Voorontwerp-bestemmingsplan 'Baroniestraat'.

Boxtel : 24 augustus 2020
ons kenmerk : Z43885/U130507
uw kenmerk : 29 juni 2020
onderwerp : Reactie Concept
bestemmingsplan
Baroniestraat te Boxtel

Boxtel	:	6 oktober 2022	Behandeld door	:	[REDACTED]
Ons kenmerk	:	54418 / 87775	Doorkiesnummer	:	[REDACTED]
Uw kenmerk	:	E-mail 27 september 2022	E-mailadres	:	[REDACTED]
Onderwerp	:	Reactie concept- bestemmingsplan Baroniestraat 24 Boxtel	Bijlagen	:	-
			Verzonden	:	6 oktober 2022

Programma van eisen Baroniestraat 24 vooroverleg partners

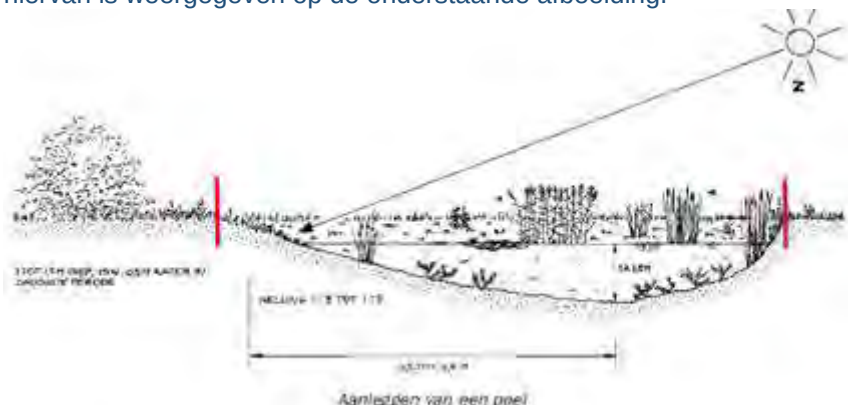
- Zoals in de overleggen besproken is, dient de EVZ-zone op een dusdanige wijze ingericht te worden dat mensen en honden niet gestimuleerd worden om de zone te lopen. Op basis van het huidige inrichtingsplan, wordt hierover geen duidelijkheid gegeven. Op welke wijze wordt hieraan invulling gegeven?

- Ik vraag je op het ontwerp tekening de afstand aan te geven tussen de punt van de bebouwing en de insteek van de watergang en welke zone behoort tot de EVZ. De afstand van gebouw en bijgebouwen tot aan insteek a-watergang dient minimaal 10 meter te zijn en hierop zal in het vergunningstraject worden getoetst.

- Ten behoeve van een geschikt biotoop van de doelsoorten (Kamsalamander en Waterspitsmuis) dient de EVZ nat en drassig te zijn. De voorzieningen dienen aangelegd te worden met een flauw talud zodat amfibieën zich kunnen verplaatsen. Een voorbeeld hiervan is weergegeven op de onderstaande afbeelding.

In het belang van een goed functioneren van de EVZ, vragen wij derhalve nader te concretiseren op welke wijze de voorzieningen worden ingericht. Ik denk aan:

- Berekening van de waterbergingsinhoud per voorziening (lengte x diepte x hoogte en boven GHG van 6,30 m +NAP).
- Op welke wijze de voorzieningen overlopen op Smalwater.
- Op welke wijze de hoogte van toekomstige bebouwing aansluit bij de inrichting van de EVZ-zone en Smalwater. Er moet voorkomen worden dat er een steile overgang plaatsvindt. Kan dit middels een dwarsprofiel worden verduidelijkt?
